# 产品情报

No.26  
01C

油研工業

## YA液压站/YP液压站的涂装变更通知

<YA液压站>※任选“01/03M※”时

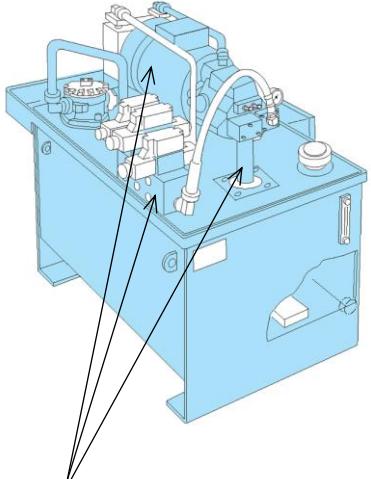
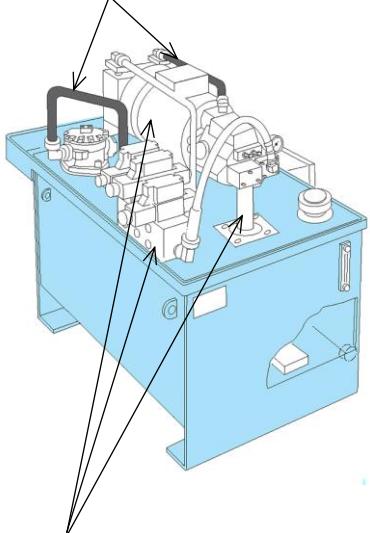
变更前	变更后
 <p>不任选“PT”时也以标准色和“PT”一样整体涂装</p>	 <p>磷酸盐被膜未处理的配管以黑色涂装 磷酸盐被膜处理的部分无涂装 (阀块、阀、泵、配管等)</p>

<YP液压站>※任选“01M※”时

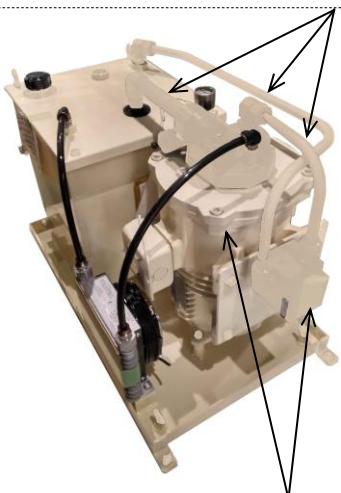
变更前	变更后
 <p>不任选“PT”时也以标准色和“PT”一样整体涂装</p>	 <p>配管不管有无磷酸盐被膜处理都以黑色涂装 磷酸盐被膜处理的部分无涂装 (阀块、阀、泵盖等)</p>
